COMUNE DI GENOVA
 REALIZZAZIONE DELLA NUOVA GALATA AD USO CANTIERISTICO NAVALE ALL'INTERNO DEL PORTO PETROLI DI GENOVA SESTRI PONENTE E SISTEMAZIONE IDRAULICA DEL RIO MOLINASSI

DOCUMENTAZIONE DI SUPPORTO
 PER LISTA DI CONTROLLO

Tavola 3 - PLANIMETRIA DI CONFRONTO 2014-2019
 Nuovo alveo Rio Molinassi

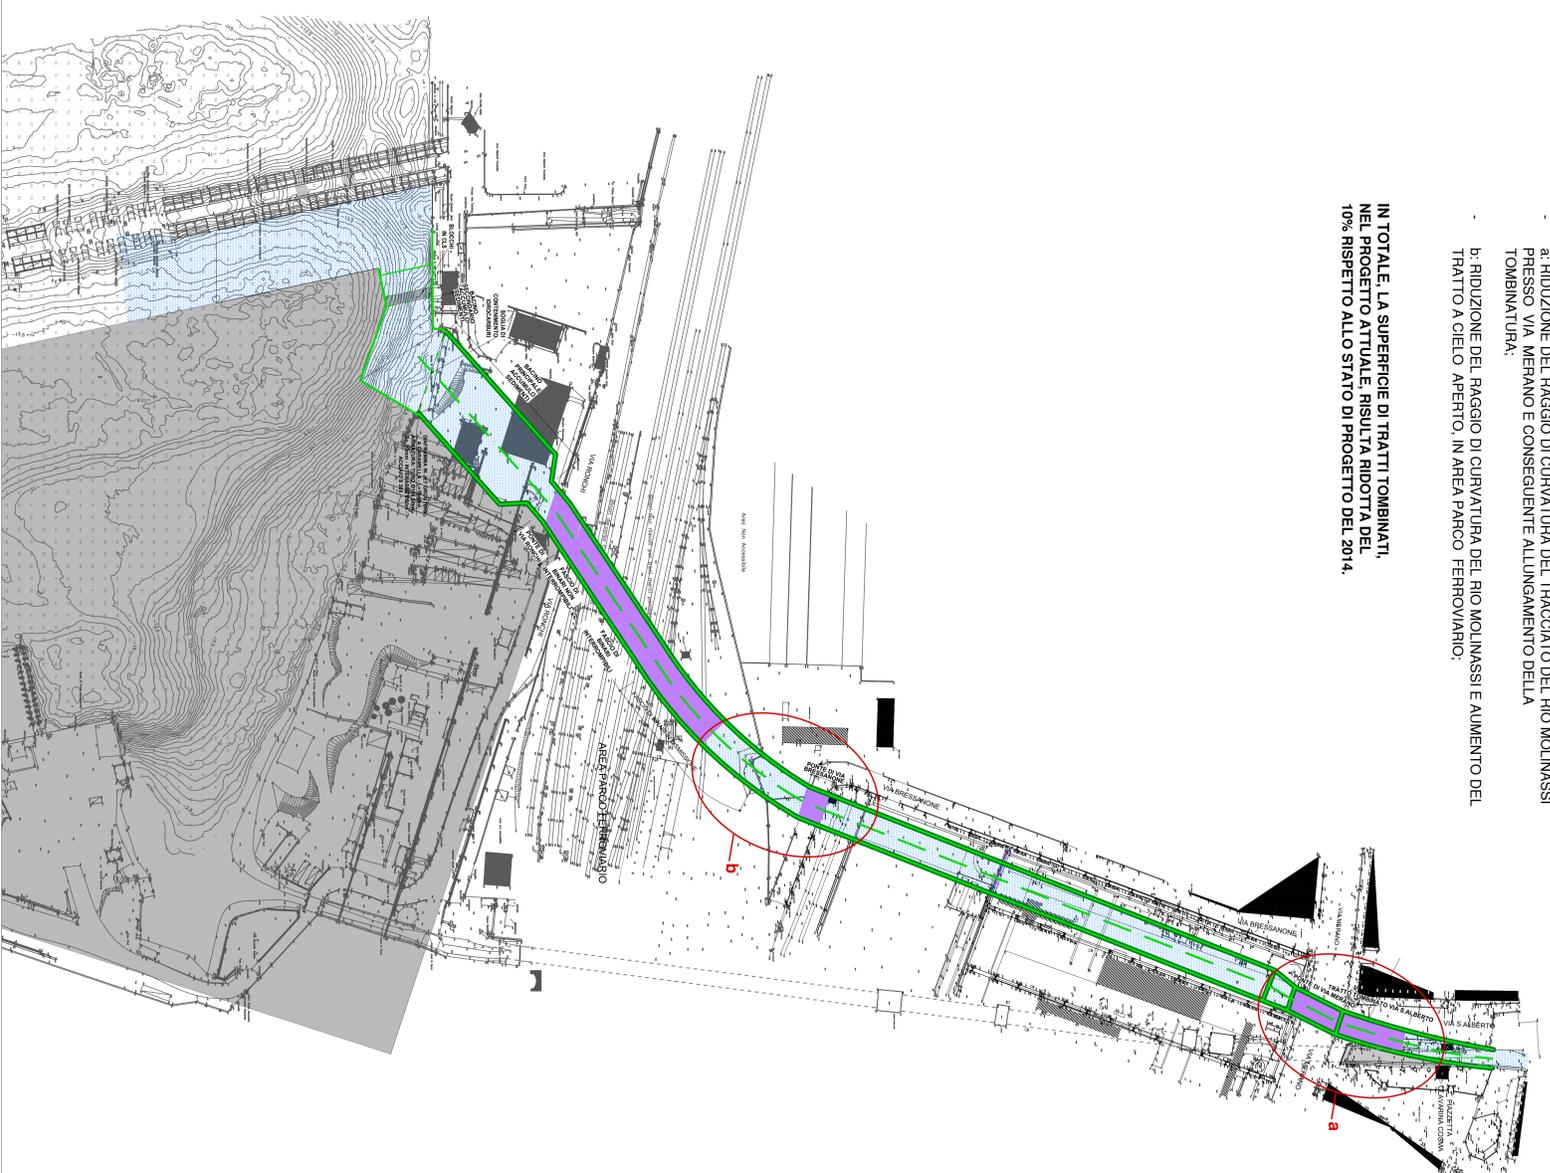
- a- RIDUZIONE DEL RAGGIO DI CURVATURA DEL TRACCIATO DEL RIO MOLINASSI PRESSO VIA MEFANO E CONSEGUENTE ALLUNGAMENTO DELLA TOMBINATURA;
- b- RIDUZIONE DEL RAGGIO DI CURVATURA DEL RIO MOLINASSI E AUMENTO DEL TRATTO A CIELO APERTO, IN AREA PARCO FERROVIARIO;

**IN TOTALE, LA SUPERFICIE DI TRATTI TOMBINATI,
 NEL PROGETTO ATTUALE, RISULTA RIDOTTA DEL
 10% RISPETTO ALLO STATO DI PROGETTO DEL 2014.**
